**TESTO DELL' OSSERVAZIONE RELATIVA AL "PARCO EOLICO MONTE CROCE DI FERRO" IN LOCALITÀ MONTE CROCE DI FERRO NEL COMUNE DI BORGHI VAL DI TARO (PR)
PRESENTATO DA BORGHI TARO WIND S.R.L.**

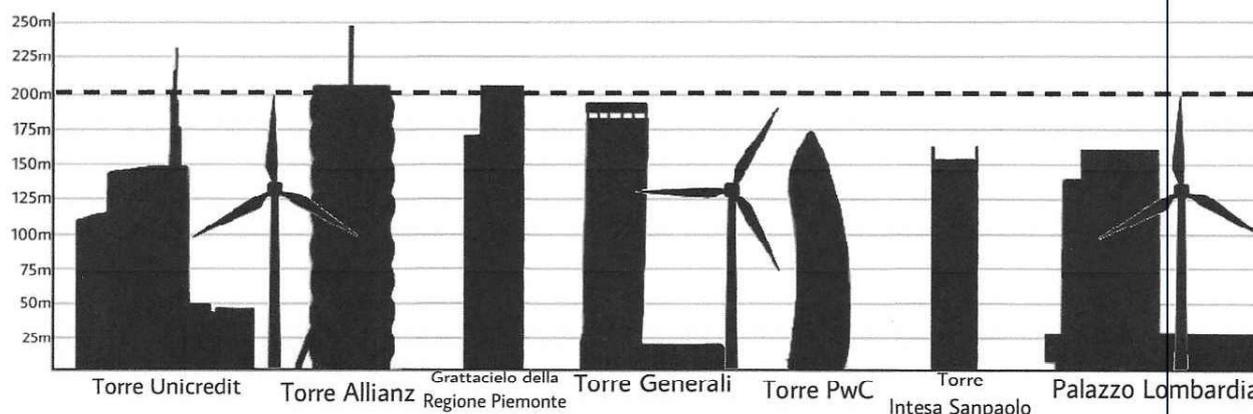
1. Esprimo estrema preoccupazione per l'altezza complessiva di 200m della tipologia di generatori eolici che risulta davvero eccessiva per la localizzazione e non trova paragone con alcun impianto esistente nel territorio limitrofo.

Per maggiore chiarezza si riporta il seguente schema di raffronto con gli edifici più alti in Italia:
